# Sun SPARC® Enterprise M8000/M9000 서버 제품 안내서

XCP 버전 1060용

부품 번호 820-3978-10  
2007년 12월, 개정판 A

그림 1 Sun SPARC Enterprise M8000 서버 + 전원 캐비닛 하단 보기

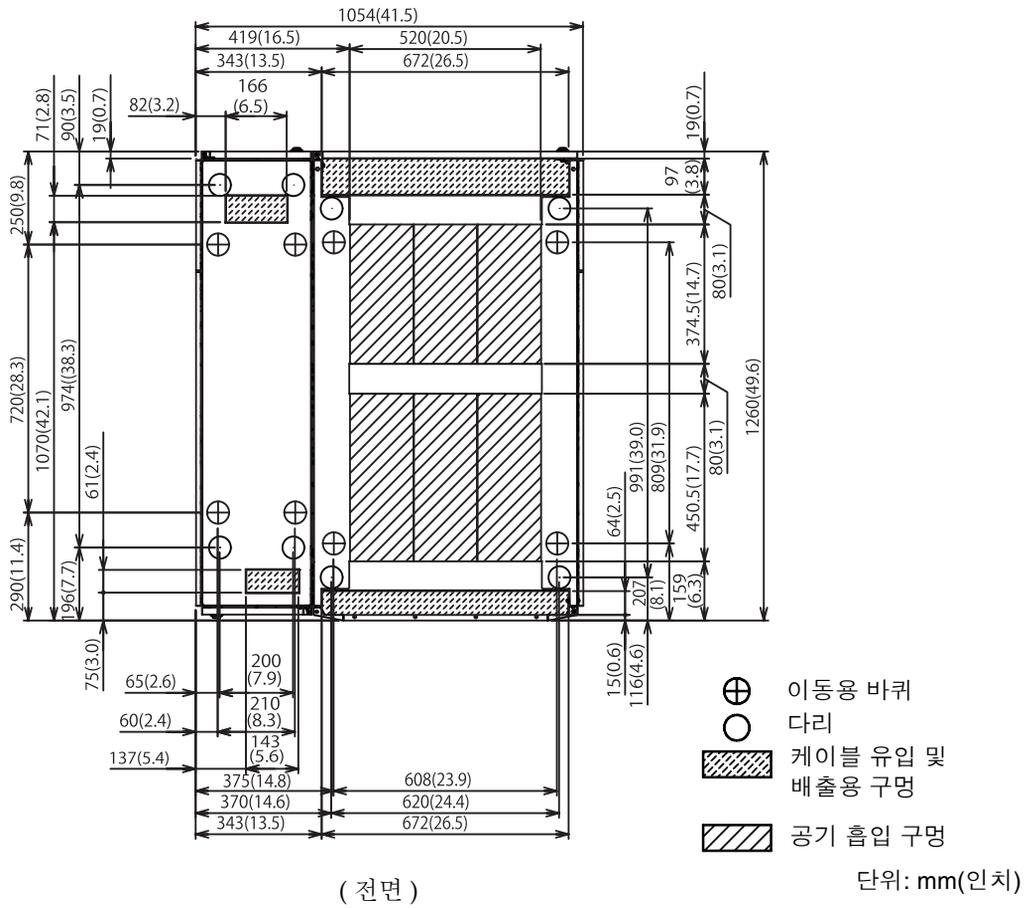
다음 그림은 1.2.2.2 절의 "구성 요소의 하단 보기" 설명에 대해 수정한 내용을 나타냅니다.

[그림 1](#)에서는 Sun SPARC Enterprise M8000 서버 + 전원 캐비닛 하단 보기를 보여 줍니다.

그림 2 Sun SPARC Enterprise M9000 서버(기본 캐비닛) + 전원 캐비닛 하단 보기

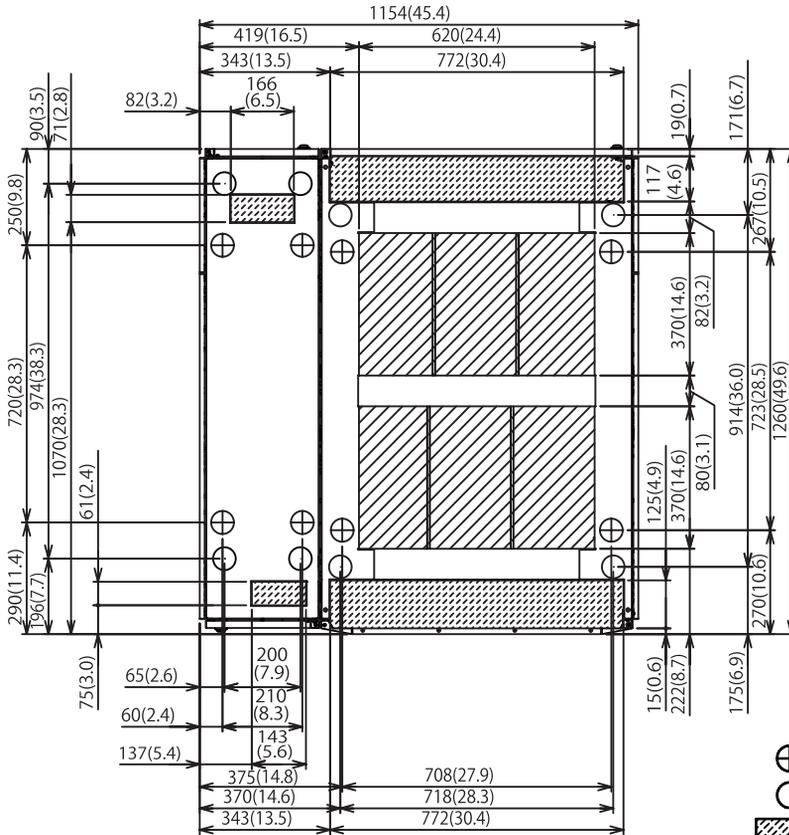
[그림 2](#)에서는 Sun SPARC Enterprise M9000 서버(기본 캐비닛) + 전원 캐비닛 하단 보기를 보여 줍니다.
